Créé 01/11/16 10:52	hws_formage.vsd / Formages_Page 1/1	FORMAT	GEKADE			
Impr 02/11/16 23:22	Echelle 1: 1,5 Unité: millimètres	A4	9 allée de la Fontaine Bourdonnais F-95230 SOISY <sup>95</sup> MONTMORENCY			
Modif 13/03/18 23:19	Tolérances générales +0,2 /-0,2	Auteur: G.Kieft	date	par	vérifié le	par
rév.						
A						
B						
C						
D

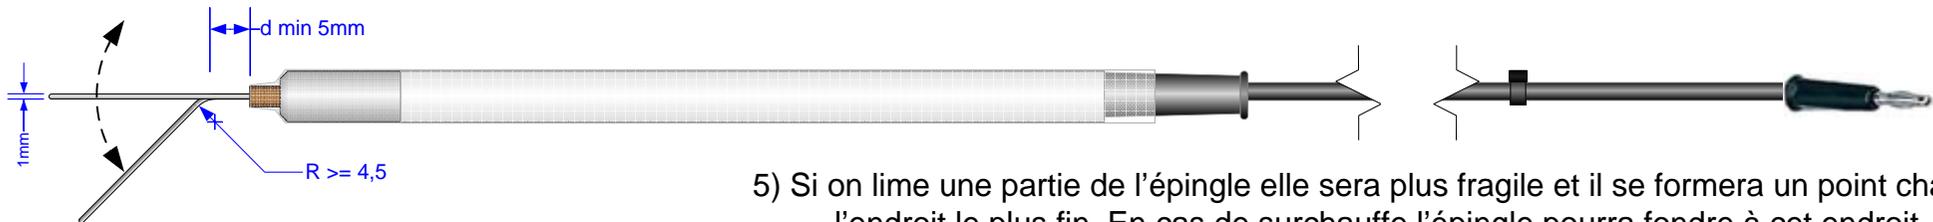
Type de pliage latéral de la pointe à éviter.  
Peut causer casse et court-circuit entre branches,  
avec dégâts à l'alimentation

Pliage latéral interdit.  
Cause casse et/ou court-circuit entre branches, avec dégâts probables à l'alimentation

1) On peut écarter les branches avec précautions.  
d maximum de la pointe 4mm sinon casse

2) On peut serrer les branches en respectant une distance  
minimale de 5 mm du départ et de 0,5mm entre branches

3) Courbure et/ou pliage dans le plan horizontal possible avec précaution

5) Si on lime une partie de l'épingle elle sera plus fragile et il se formera un point chaud à l'endroit le plus fin. En cas de surchauffe l'épingle pourra fondre à cet endroit.

4) L'épingle peut être aplatie\*\* jusque 0,4mm
